Agência Reguladora de Energia e Saneamento Básico do Estado do Rio de Janeiro

RELATÓRIO DE FISCALIZAÇÃO

PROCESSO	480002/008759/2024		
CONCESSIONÁRIA	Iguá	BLOCO	2
REPRESENTANTES DA CONCESSIONÁRIA	Enily Peixoto – Especialista Regulatório Wesley Cândido Alves – Especialista em Processos de Esgoto Ramon Macedo – Encarregado de Manutenção de Rede		
UNIDADE/OBRA FISCALIZADA	Empresa REGINAVES (Reginaves Indústria e Comércio de Aves LTDA)		
ENDEREÇO DA UNIDADE/OBRA FISCALIZADA	Estrada Caribú nº 418, bairro Freguesia, Jacarepaguá, Rio de Janeiro		
TIPO DE FISCALIZAÇÃO	Programada		
OBJETIVO DA FISCALIZAÇÃO	Verificar se o deságüe da Rede de Esgotos Sanitários situada à estrada Caribú é realizado na Estação Elevatória de Esgotos Bruto de Jacarepaguá		
MOTIVO DA FISCALIZAÇÃO	Manifestação da Empresa REGINAVES sobre suposto extravasamento da Rede de Esgotos Sanitários na Galeria de Águas Pluviais		
PERÍODO DE FISCALIZAÇÃO	30/09/2025, 15/10/2025 e 14/11/2025

Foto 10 – PV receptor do sifão localizado na Avenida Canal do Anil

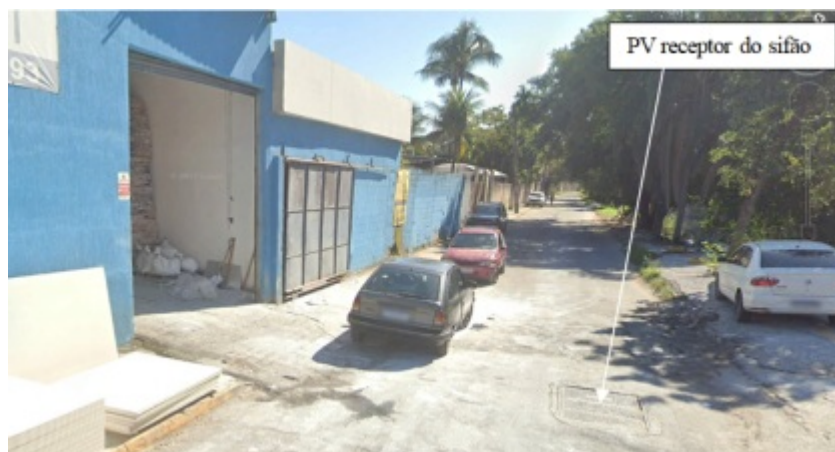
- sem a presença do caminhão de esgoto, foi introduzido corante no último PV antes do sifão e constatado o encaminhamento do esgoto até o PV receptor do sifão (fotos 10 e 11);

Foto 27 – Interior da caixa de chegada do esgoto

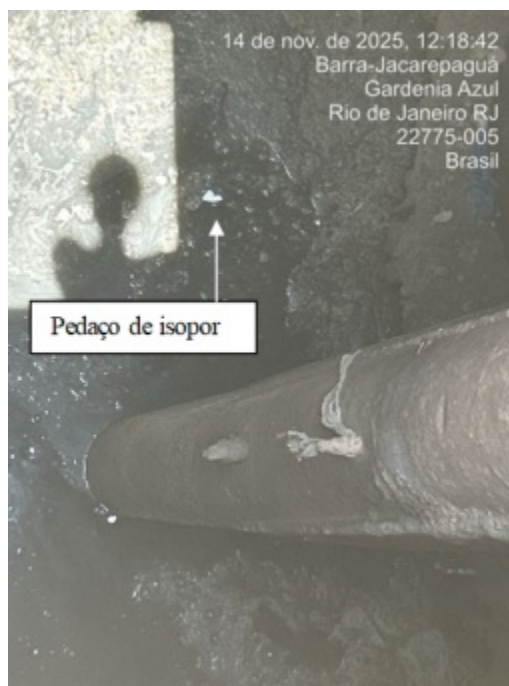
A partir do PV situado no Terminal Rodoviário Arquiteto Julius Sass, as equipes preferiram ir direto para a EEEB Jacarepaguá, visando verificar se os pedaços de isopor jogados anteriormente na rede de esgotos sanitários chegaria na elevatória. Dessa forma se saberia que o esgoto estaria sendo encaminhado para a EEEB. Após alguns minutos no interior da elevatória (fotos 25 e 26), foi constatado a chegada dos pedaços de isopor na caixa de chegada (fotos 27, 28 e 29). Portanto, o esgoto da estrada Caribú está sendo encaminhado para a EEEB Jacarepaguá. Seguem as fotos:
